CONCEPTO TÉCNICO No CT - 4920
Revisión de Estudio Particular de Respuesta Local
de Amplificación de Ondas Sísmicas
Artículo 7 - Decreto 193 de 2006

ENTIDAD SOLICITANTE: Natalia Laurens Acevedo – IDU
PROYECTO: ESTUDIOS Y DISEÑOS DE LA TRONCAL CALLE 26 –
INTERSECCIÓN CALLE 26 POR AVENIDA BOYACÁ
LOCALIDAD: 9 Fontibón.
UPZ: 115 Capellania
BARRIO: Modelia
DIRECCIÓN: Avenida Calle 26 por Avenida Boyacá
TIPO DE RIESGO: Sísmico
EJECUTOR: Consorcio General – Ing. Jorge Alberto Rodríguez.
FECHA DE EMISION: Agosto 13 de 2007

Figura 1. Localización del predio para los estudios y diseños de la intersección Avenida Calle 26 por Avenida Boyacá

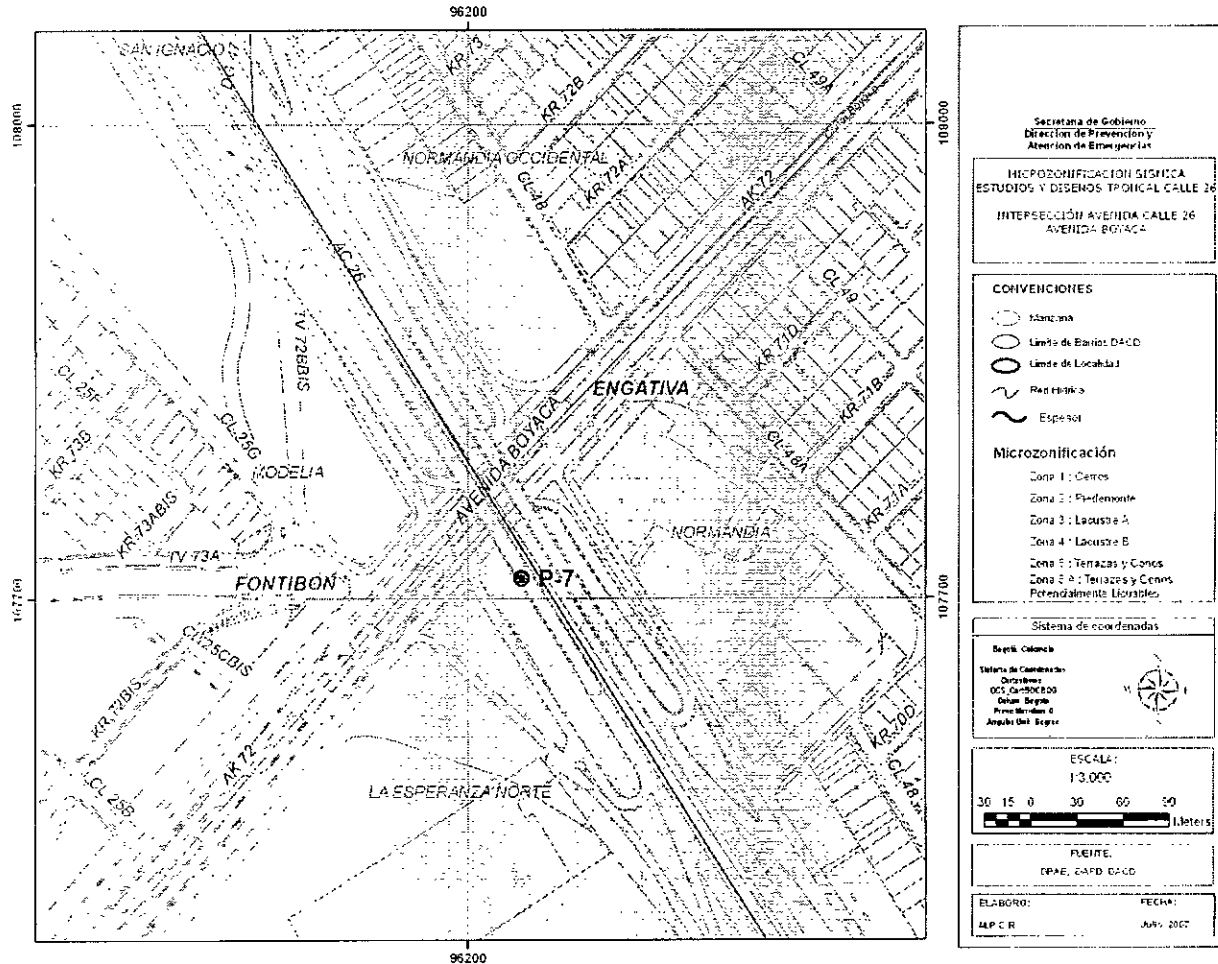
En los numerales 1.1 y 3.2 del informe presentado por el consultor, se indica que el sitio del proyecto se encuentra localizado en la Zona 3 –Lacustre A-, de acuerdo con el Decreto 193 de 2006, la cual es consistente con la localización presentada en la Figura 1 del presente concepto.

El estudio CUMPLE con este requerimiento.

Figura 2. Espectro de diseño recomendado para los diseños de la intersección Avenida Calle 26 por Avenida Boyacá.

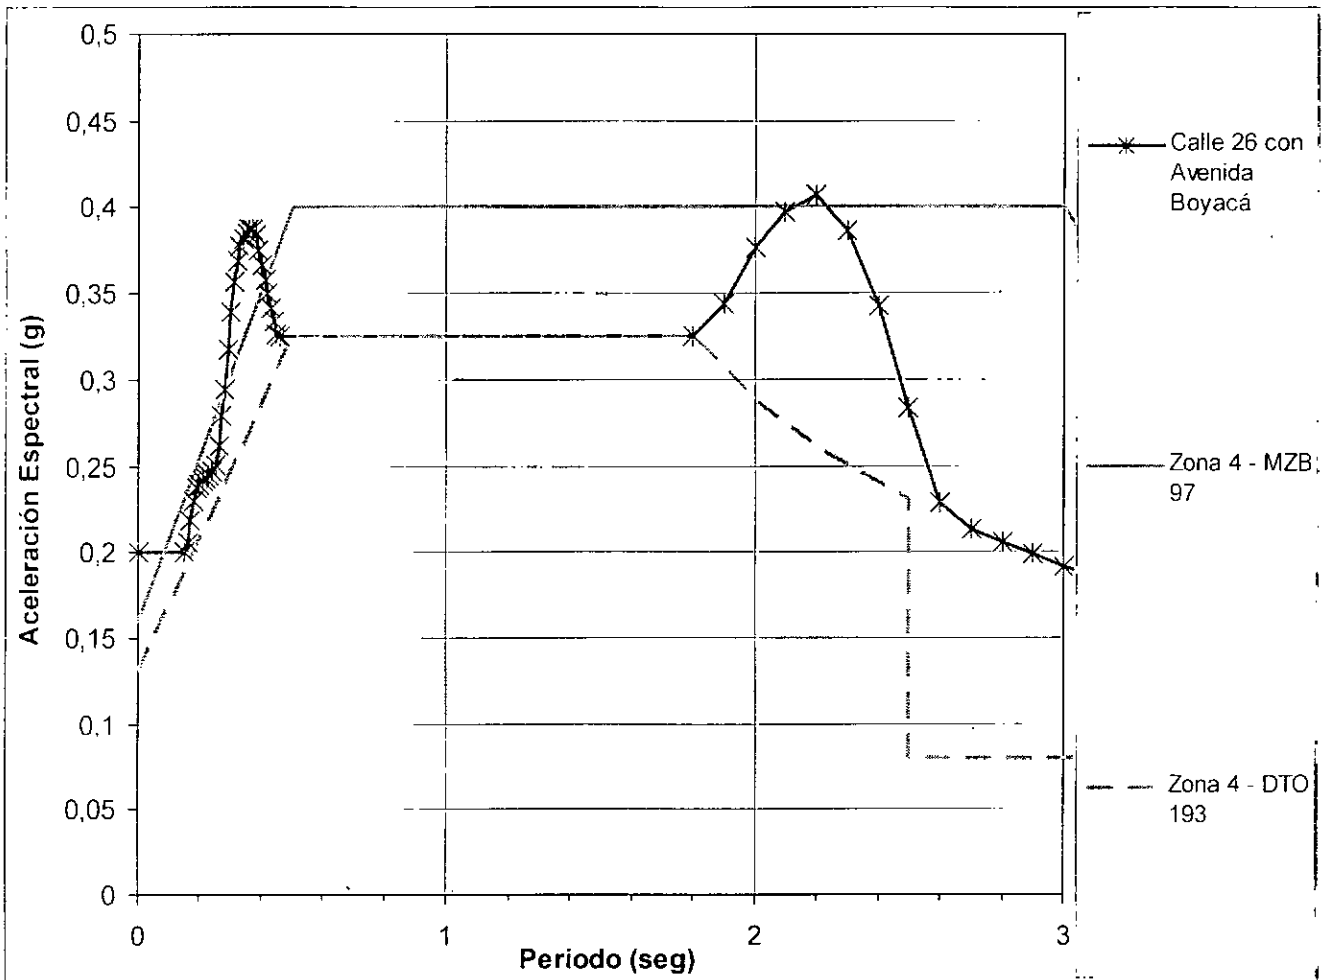
Con base en los resultados de la modelación el consultor se reclasifica a Zona 4 y recomienda utilizar como espectro de diseño el mostrado en la Figura 3.21 del informe, el cual se presenta en la Figura 2 del presente concepto.

El espectro propuesto utiliza una S_a de 0.2 g desde 0 hasta 0.15 segundos, luego asciende en forma de campana cerrada hasta 0.387 g en 0.37 segundos descendiendo hasta 0.325 g en 0.46 segundos, donde continua con este valor hasta los 1.8 segundos. Luego asciende en

forma de campana abierta hasta 0.407 g en 2.2 segundos descendiendo hasta 0.229 g en 2.6 segundos, donde sigue con los valores mínimos de Sa de la zona 4, dados en el Decreto 193 de 2006.

El estudio CUMPLE con este requerimiento.
